## KLAIPĖDOS MIESTO SAVIVALDYBĖS ADMINISTRACIJOS VIEIŠŲJŲ PIRKIMŲ KOMISIJA

### DĖL ATSAKYMŲ Į GAUTUS KLAUSIMUS PATEIKIMO

Vadovaudamiesi **privažiuojamojo kelio, kelio dalies Klaipėda-Stariškiai kapitalinio remonto rangos darbų pirkimo supaprastinto atviro konkurso būdu (CVP IS ID 3122088)** sąlygų aprašo 56 p., atsakome į gautus klausimus:

Pav. 1 Pralaidos antgalis PA-4P

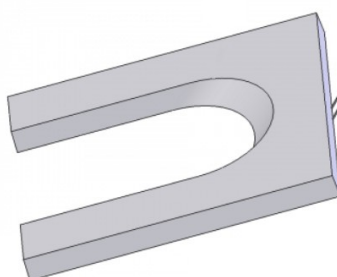
Prašome pateikti pralaidų vamzdžio, geotekstilės, antgalio ir pralaidų įrengimo technines specifikacijas.

Plastikinės vandens pralaidos. Projekte numatoma įrengti 0,4 m skersmens plastikines vandens pralaidas. Plastikinės vandens pralaidos turi atitikti ST 188710638.07:2004 reikalavimus. Vandens pralaida gali būti rengiama naudojant plastikinius HDPE, PP, PE (suderinus su Statytoju) gofruotus apvalaus skerspjūvio vamzdžius, skirtu naudojimui po keliu. Naudojami vamzdžiai turi būti sertifikuoti Europos Sąjungos šalyse. Užpylimo aukštis virš 0,4 m skersmens pralaidų turi būti ne mažesnis nei 0,4-0,6 m. Naudojami vamzdžiai turi atitikti šiuos reikalavimus:

Pagrindas pralaidoms turi būti iš granuliuotos medžiagos ar tolygus grūdelių dydžiui nuo 0 iki 16 mm. Įrengiant plastikines pralaidas pagrindo sluoksnio storis turi būti ≥150 mm.

Antgaliai. Pralaidų antgaliai rengiami vadovaujantis ST 188710638.07:2004. Projekte numatoma stiprinti pralaidų kraštus gamykliniais PA-4P tipo pralaidų antgalių elementais bei tvirtinti įtekėjimo ir ištekėjimo vietas betoniniais elementais.
